改善箇所説明図

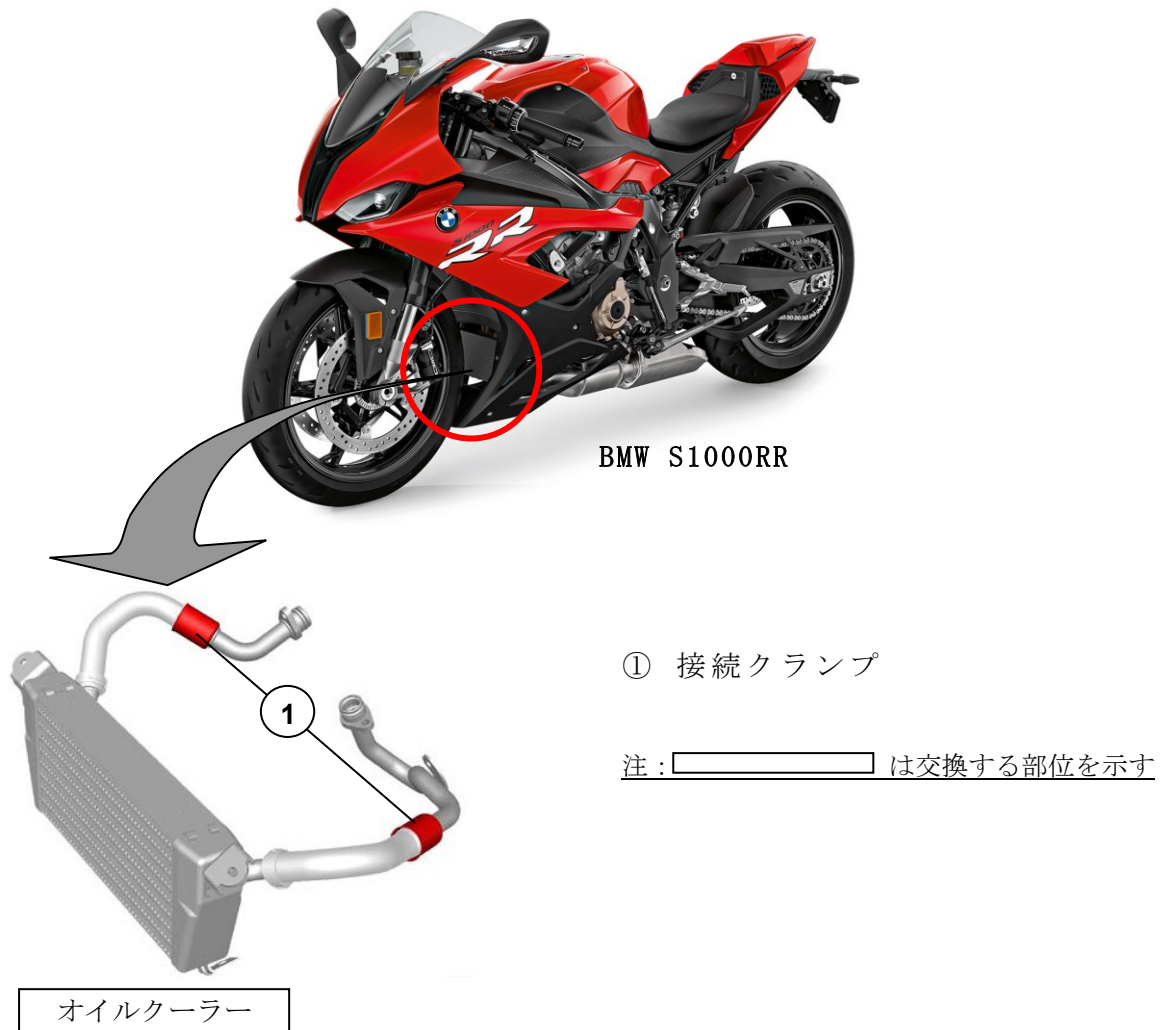
基準不適合発生箇所

エンジンのオイルクーラーにおいて、オイルホースとオイルパイプの接続クランプの形状が不適切なため、接続クランプ内でホースに亀裂が発生するものがある。そのため、油圧により当該部位よりエンジンオイルが漏れ、最悪の場合、漏れたオイルがリアタイヤに付着し、走行安定性を損なうおそれがある。

改善措置の内容

全車両、オイルクーラーを対策品に交換する。

識別

オイルクーラー左側面に白ペイントマークを付ける。
